MEMORANDO DSH-077-2024

ASUNTO : Evaluación del EsIA Categoría II “Residencial Niña Anita”
Criterio técnico competencia de DSH.

INFORME TÉCNICO No. DSH-012-2024

Evaluación del EsIA del proyecto denominado
“RESIDENCIAL NIÑA ANITA”

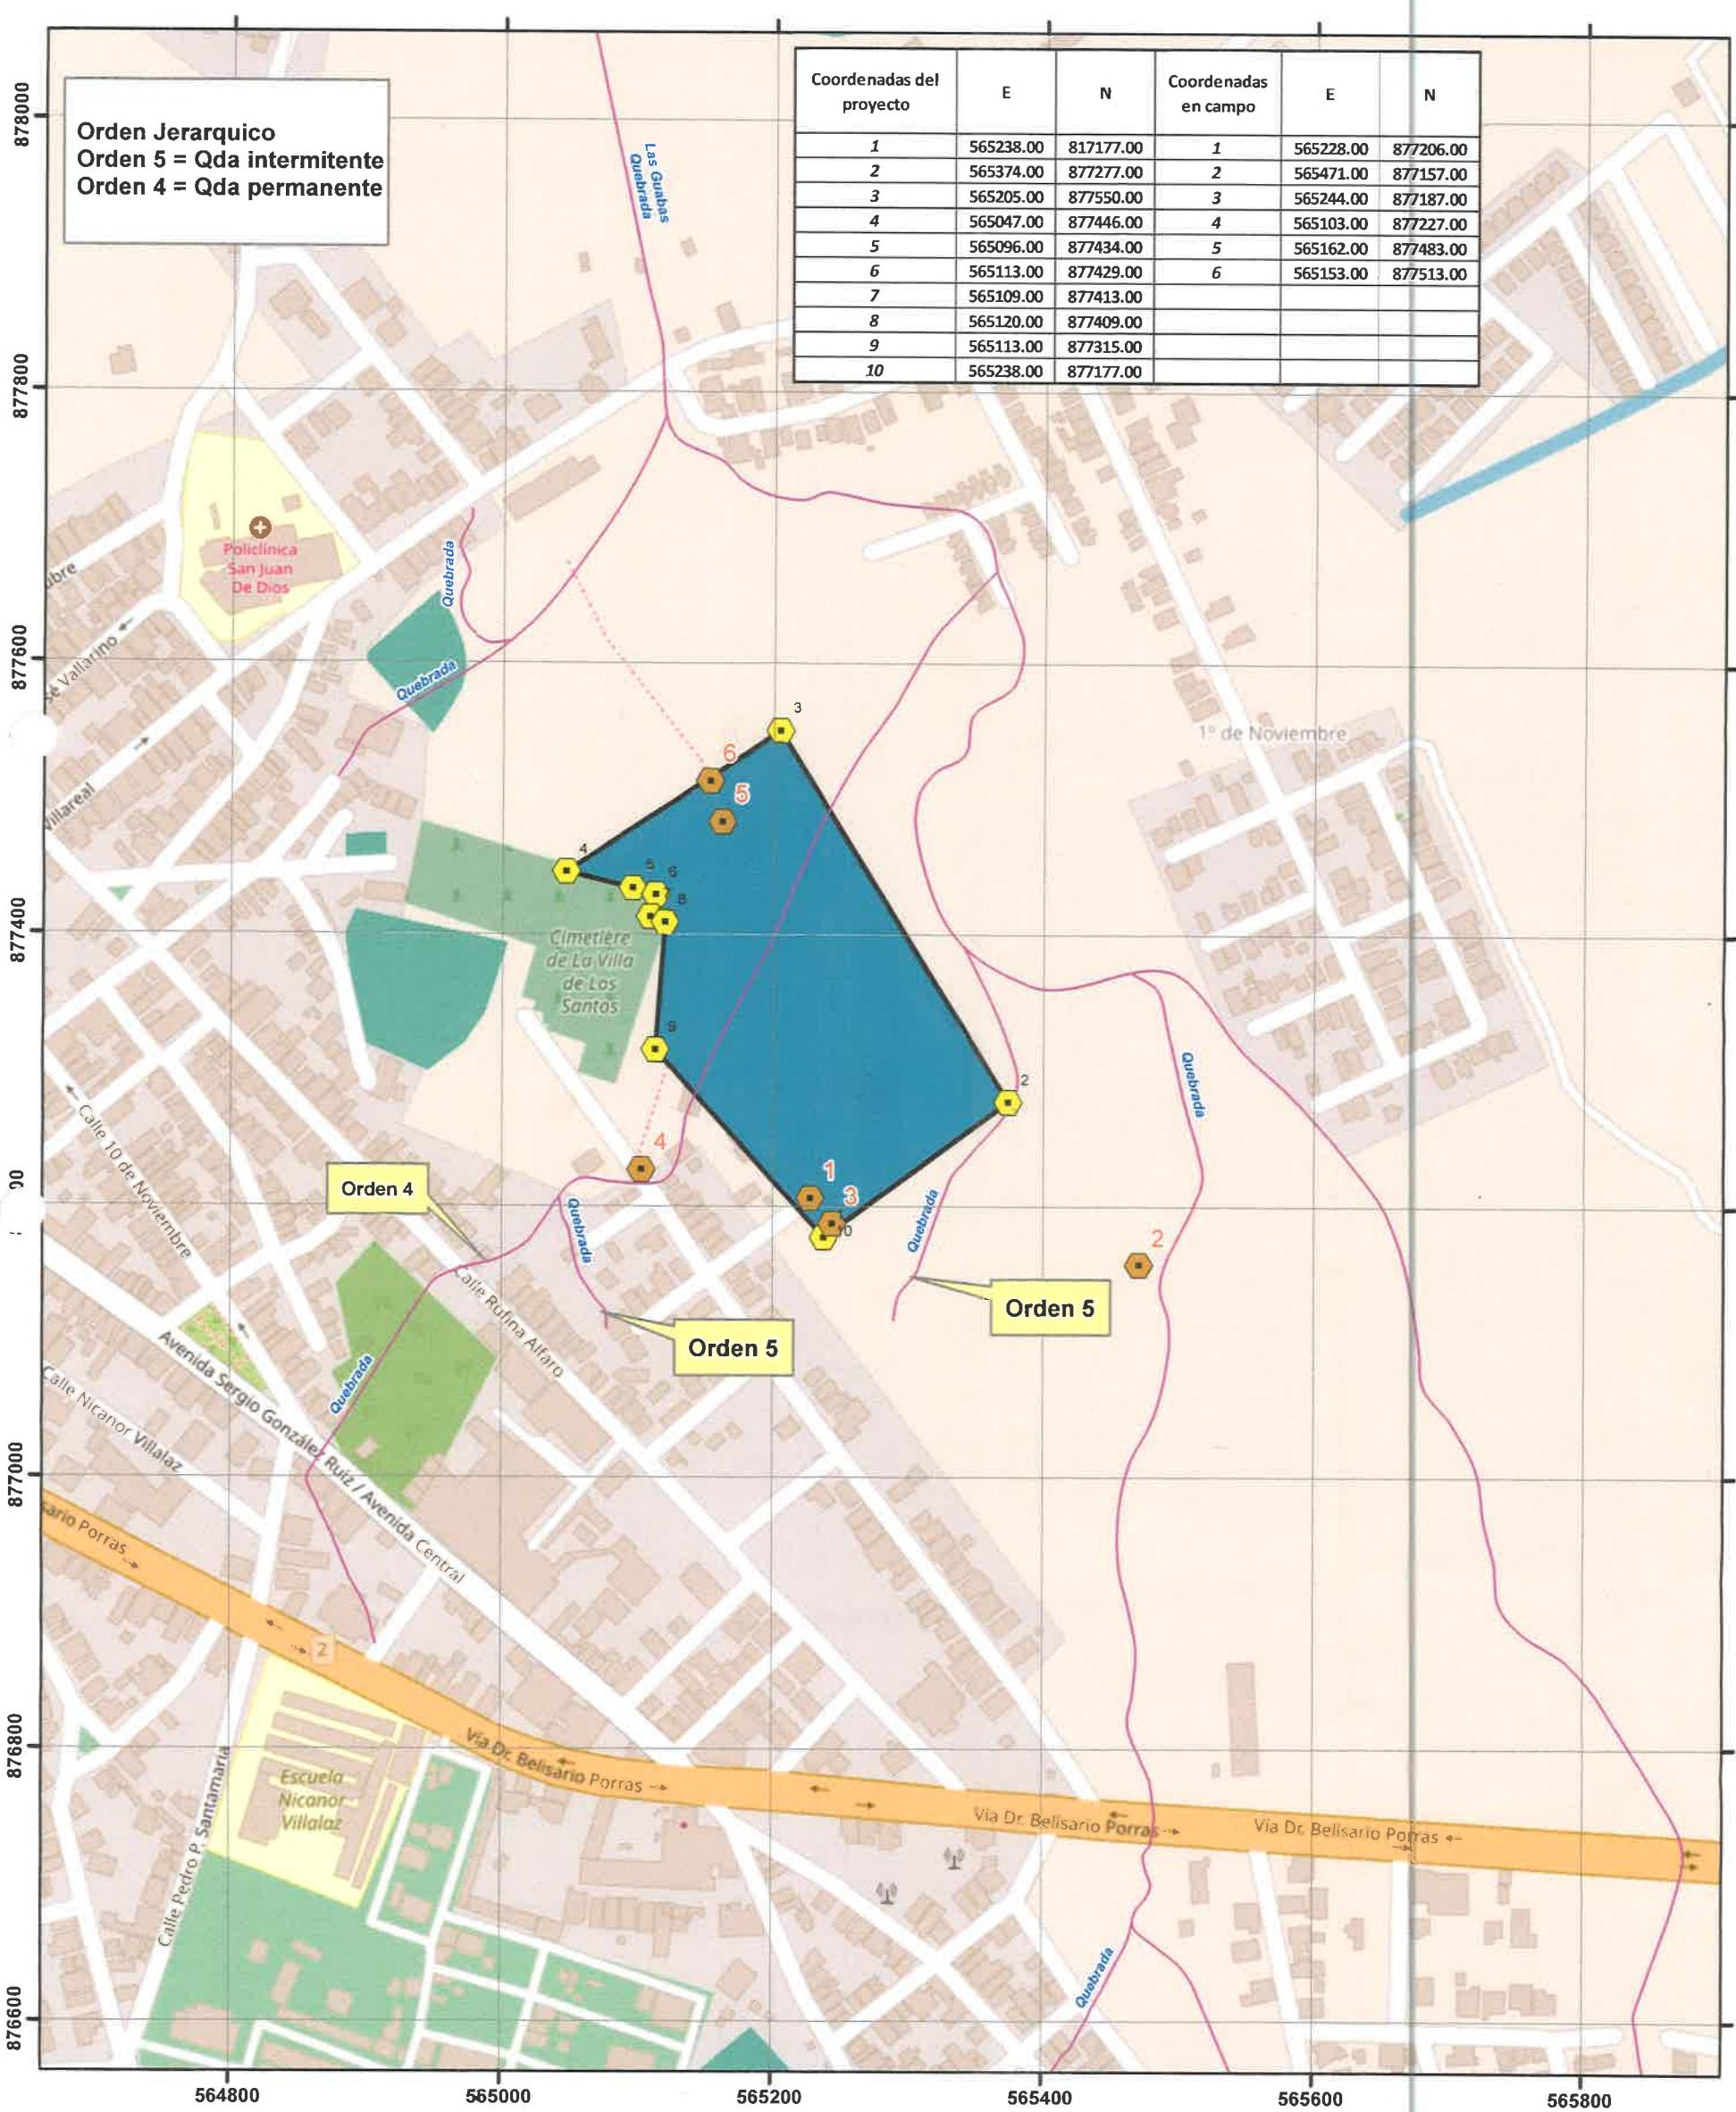
Según lo apreciado mediante la inspección ocular del EsIA de la Promotora Villa GR, S.A, con el proyecto Residencial Niña Anita, no hay fuente hídrica dentro del polígono del proyecto, pero se encuentra un canal que posiblemente sea un drenaje, ya que al recorrer a lo largo de ese canal, se evidencia que al salir del polígono del proyecto cerca de viviendas, hay una calle no pavimentada y la misma cuenta con cunetas para el flujo de las aguas pluviales o todo flujo de agua que escurra alrededor y este drena hacia el canal dentro del polígono del proyecto.

Lo antes descrito, representa de suma importancia y vigilancia el hecho de contar con un canal dentro del proyecto (el mismo posiblemente hecho por el hombre) ya que el ancho que presentaba dicho canal es considerable, lo que posiblemente en época lluviosa, el

que presentaba dicho canal es considerable, lo que posiblemente en época lluviosa, el volumen de flujo de aguas sea considerablemente alto, se sugiere que el proyecto haga sus debidas inspecciones en época lluviosa para una mejor planeación del proyecto tomando en cuenta el canal y/o drenaje.

Es imperante insistir que todo flujo de agua independientemente de su procedencia y que no se logra infiltrar, se escurre, por ende, si no hay debida planeación y proyecciones a futuro con las aguas pluviales del proyecto en conjunto con las de la zona, todo lo que se escurre puede llegar a inundar, no solo el proyecto; sino las casas vecinas al proyecto y que representa área de influencia del mismo.

- Reiterar la importancia del buen manejo del recurso hídrico por escorrentía que converge en el sitio (por la topografía observada en el lugar), evitar así futuras inundaciones. Preferiblemente que dicha zona en donde se encuentre el canal dentro del proyecto se conserve como área verde o no sea intervenido por construcciones que representen escenarios de afectaciones a futuro.
